# コメント①「不具合事象の全容」不具合の全容

- 基準適合性を判断するために必要な調査項目を網羅的に整理し、不具合事象の全容を示すこと
- 調査結果を踏まえた既工認との相違点を網羅的に整理して説明すること

## 4. 既工認との相違点

## ●北基礎未充填箇所

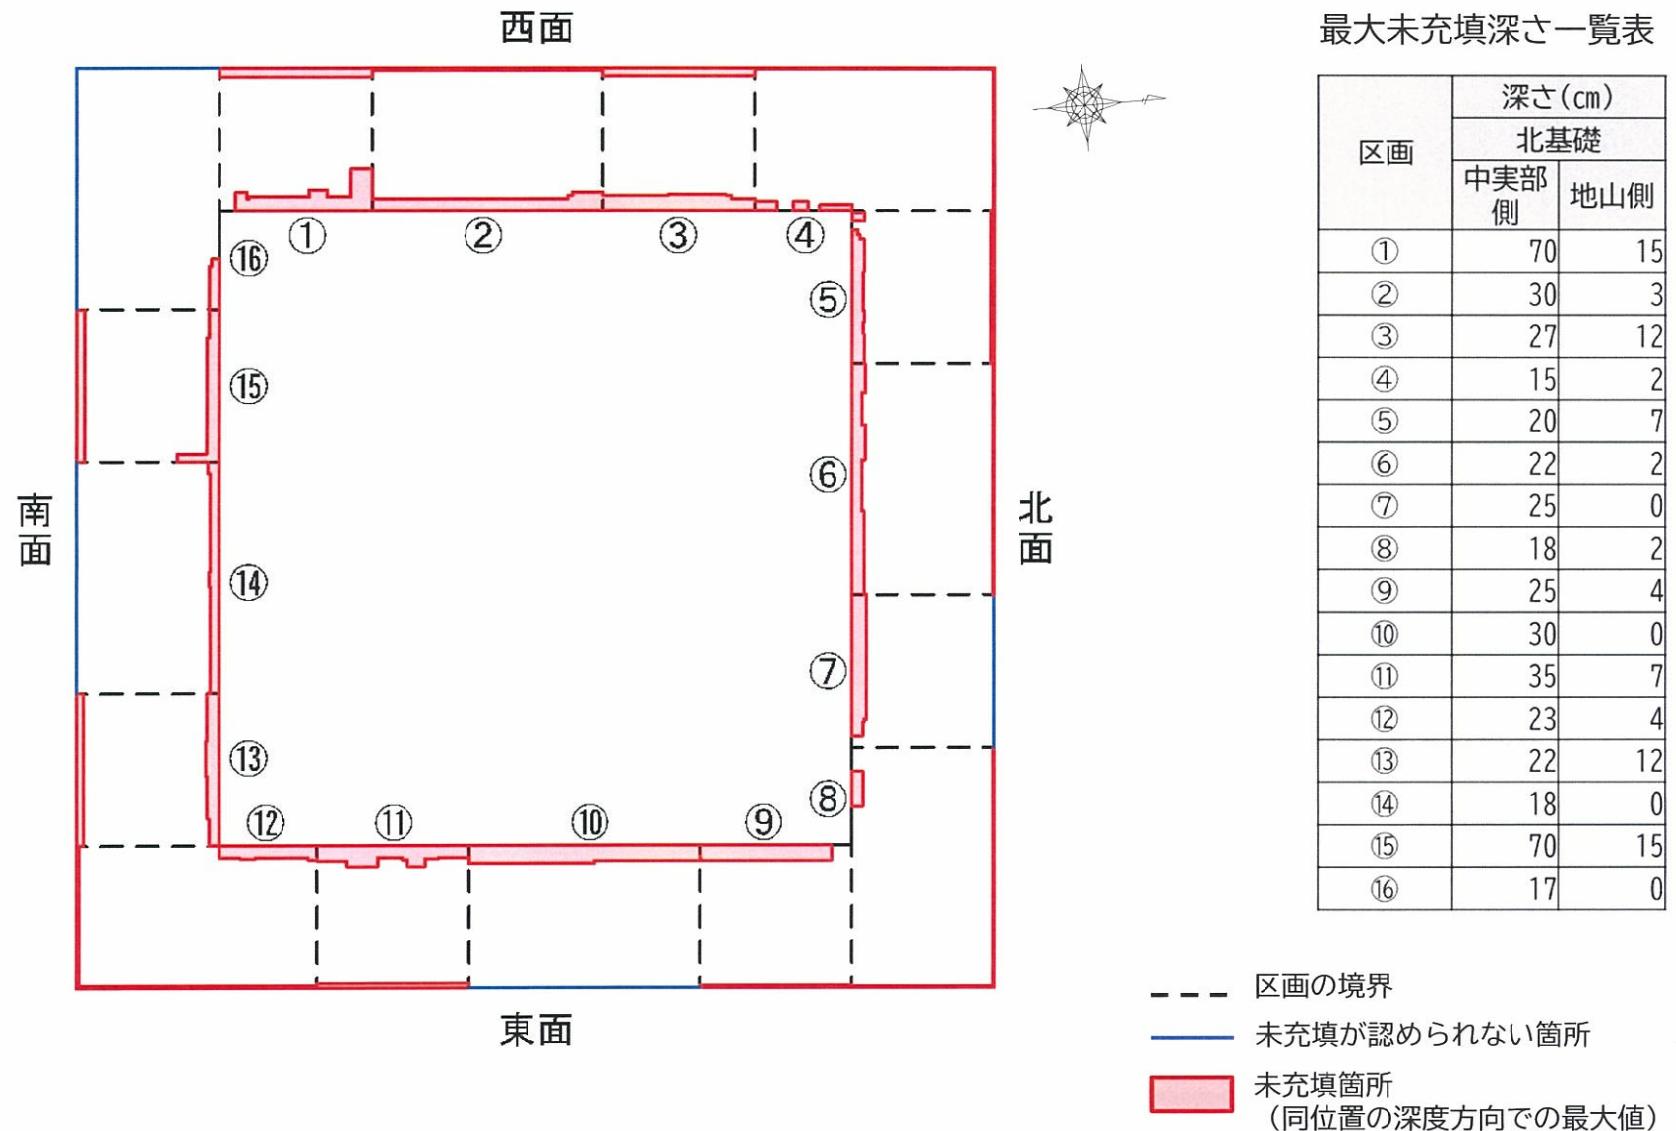
- 基準適合性を判断するために必要な調査項目を網羅的に整理し、不具合事象の全容を示すこと
- 調査結果を踏まえた既工認との相違点を網羅的に整理して説明すること

中実部側の観察結果並びに地山側の音響探査及びコア採取の結果から、未充填箇所（同位置の深度方向での最大値）を示す。

## ●北基礎 中実部側壁面の鉄筋の変形等

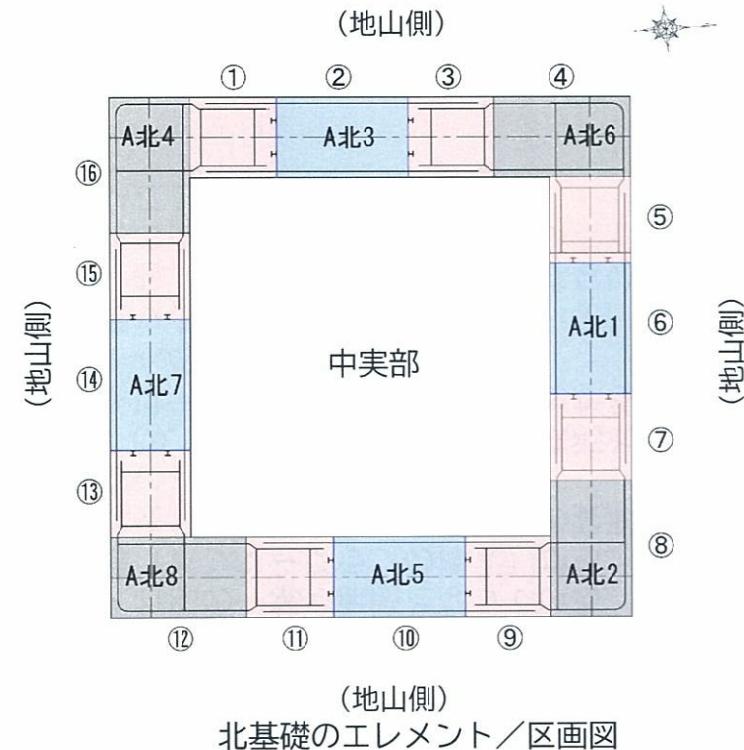
- 基準適合性を判断するために必要な調査項目を網羅的に整理し、不具合事象の全容を示すこと
- 調査結果を踏まえた既工認との相違点を網羅的に整理して説明すること

対象範囲	調査結果	不具合の全容
北基礎 地山側	<ul style="list-style-type: none"><li>①, ⑯は後行エレメントの鉄筋の高止まりが生じた区間である。</li><li>施工記録（後行エレメント鉄筋かご建込み前の超音波探査記録）から、鉄筋に変形等はないことを確認。</li><li>①, ③, ⑤, ⑦, ⑨, ⑯で施工中にハンマーグラブの挿入を確認。</li><li>地山側の先行エレメントの水平鉄筋と後行エレメントの水平鉄筋の間隔を中実部側からの測定距離から算定した結果、地山側の両鉄筋かごには十分な離隔距離があることを確認。</li><li>モックアップ試験の結果、中実部側の水平鉄筋に強制的な変位を与えても、中実部側の鉛直鉄筋並びに地山側の水平鉄筋及び鉛直鉄筋に影響が及ばないことを確認。</li></ul>	<ul style="list-style-type: none"><li>①, ⑯は後行エレメントの鉄筋の高止まりが生じた区間であり、水平鉄筋の変形等が否定できず、根入れ部の一部で無筋となっている。</li><li>施工記録（ハンマーグラブの挿入）から、③, ⑤, ⑦, ⑨は先行エレメントの水平鉄筋の変形等が否定できない。</li><li>③, ⑤, ⑦, ⑨の先行エレメントの鉄筋と後行エレメントは十分な離隔距離があることから後行エレメントへの影響はない。</li><li>なお、モックアップ試験の結果から、①, ③, ⑤, ⑦, ⑨, ⑯の鉛直鉄筋に変形等はない。</li><li>上記以外の区画は、施工記録で鉄筋が変形する要因がないことから、変形等はない。</li></ul>

## 構造物形状 壁厚（未充填）(1)

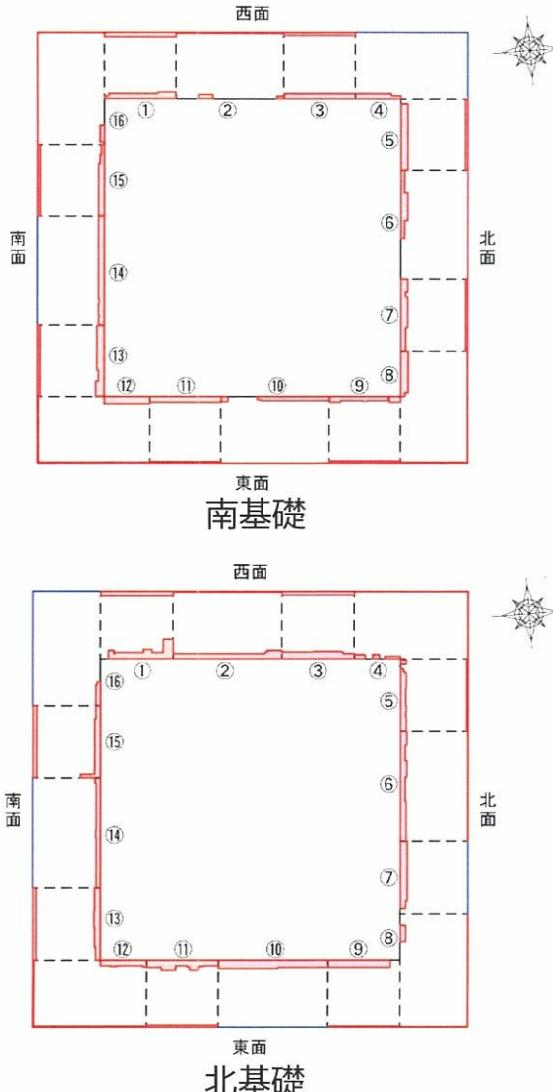
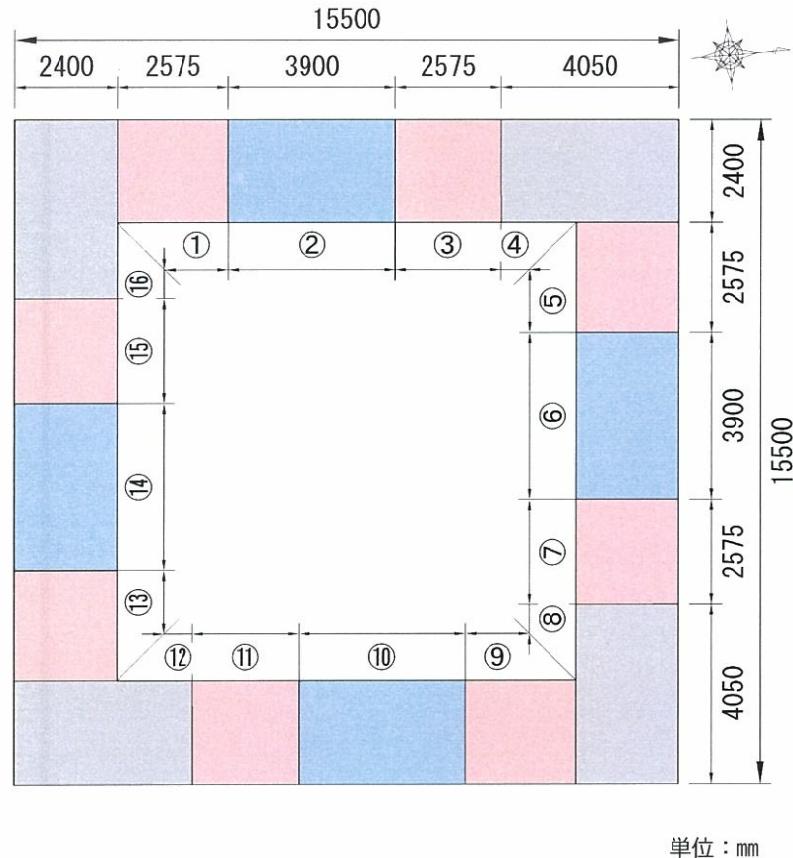
- 基準適合性を判断するために必要な調査項目を網羅的に整理し、不具合事象の全容を示すこと
- 調査結果を踏まえた既工認との相違点を網羅的に整理して説明すること

対象範囲		相違点
南基礎	中実部側	剛結継手部
		・根入れ部も含め未充填部が広く存在し（最大深さ30cm），設計壁厚が減となる（補修可能）。
	地山側	非剛結継手部
		・未充填部が点在し（最大深さ27cm），設計壁厚が一部区間で減となる（補修可能）
北基礎	中実部側	剛結継手部
		・根入れ部も含め未充填部が分布するため設計壁厚は減となる。
	地山側	非剛結継手部
		・鉄筋の最小被り厚さ（7cm）が確保できていない範囲があり、鉄筋の腐食及び鉄筋との一体化への影響がある。 ・未充填が点在（最大深さ4cm）し、設計壁厚が一部区間で減となる。 ・鉄筋の最小被り厚さ（7cm）は確保されており、鉄筋の腐食及び鉄筋との一体化に影響を及ぼす未充填部はない。

南基礎及び北基礎に係る既工認の断面  
(鉄筋配筋図)

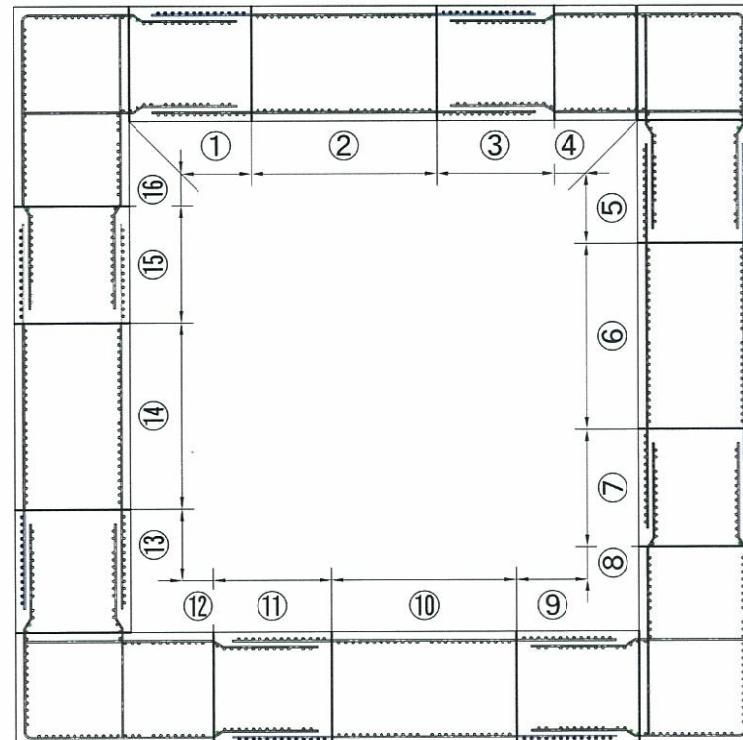
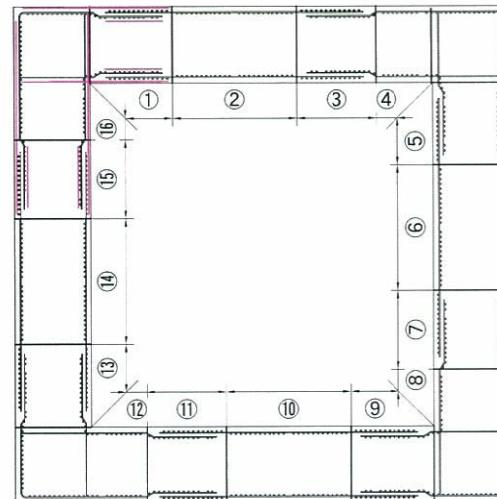
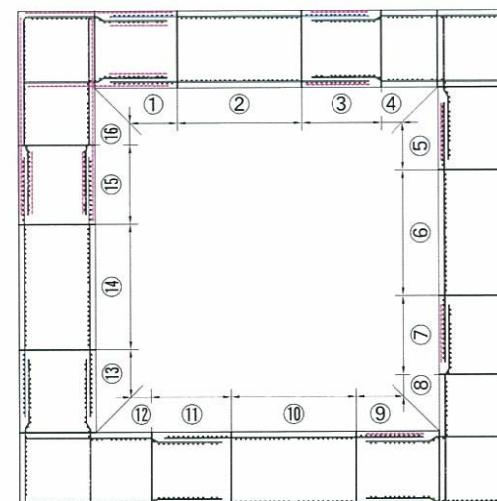
- 基準適合性を判断するために必要な調査項目を網羅的に整理し、不具合事象の全容を示すこと
- 調査結果を踏まえた既工認との相違点を網羅的に整理して説明すること

対象範囲			相違点
南基礎	中実部側	T. P. -45.5m以浅	A南6エリアの①, ⑯では鉄筋に変形等が認められ、このうち水平鉄筋については既工認の配筋を満足しない。鉛直鉄筋の変形等は軽微であり、既工認の配筋と相違はない。
		T. P. -45.5m以深	A南6エリアの①, ⑯ではT. P. -45.5m以浅で水平鉄筋に変形等が認められ、T. P. -45.5m以深でも変形等は否定できないため、当該鉄筋は既工認の配筋を満足しない。 T. P. -45.5m以浅の鉛直鉄筋変形等は軽微であり、T. P. -45.5m以深の鉄筋も既工認の配筋と相違はない。
	地山側		A南6エリアの①, ⑯では鉄筋に変形等が認められ、水平鉄筋の変形等が否定できないため、既工認の配筋を満足しない。 鉛直鉄筋については中実部側の状況等を踏まえ既工認の配筋と相違はない。
北基礎	中実部側	T. P. -49.0m以浅	①, ③, ⑤, ⑦, ⑨, ⑯では鉄筋に変形等が認められ、このうち水平鉄筋については既工認の配筋を満足しない。 鉛直鉄筋の変形等は軽微であり、既工認の配筋と相違はない。
		T. P. -49.0m以深	①, ③, ⑤, ⑦, ⑨, ⑯では、T. P. -49.0m以浅で水平鉄筋に変形等が認められることからT. P. -49.0m以深でも変形等は否定できない。また、①, ⑯は後行エレメントの鉄筋の高止まりが生じた区間であり、根入れ部の一部で無筋となっている。このことから、当該鉄筋は既工認の配筋を満足しない。のT. P. -49m以浅の鉛直鉄筋変形等は軽微であり、①, ⑯以外T. P. -49m以深の鉛直鉄筋は既工認の配筋と相違はない。
	地山側		①, ③, ⑤, ⑦, ⑨, ⑯では鉄筋に変形等が認められ、水平鉄筋の変形等が否定できない。また、①, ⑯は後行エレメントの鉄筋の高止まりが生じた区間であり、根入れ部の一部で無筋となっている。このことから、当該鉄筋は既工認の配筋を満足しない。鉛直鉄筋については中実部側の状況等を踏まえ既工認の配筋と相違はない。
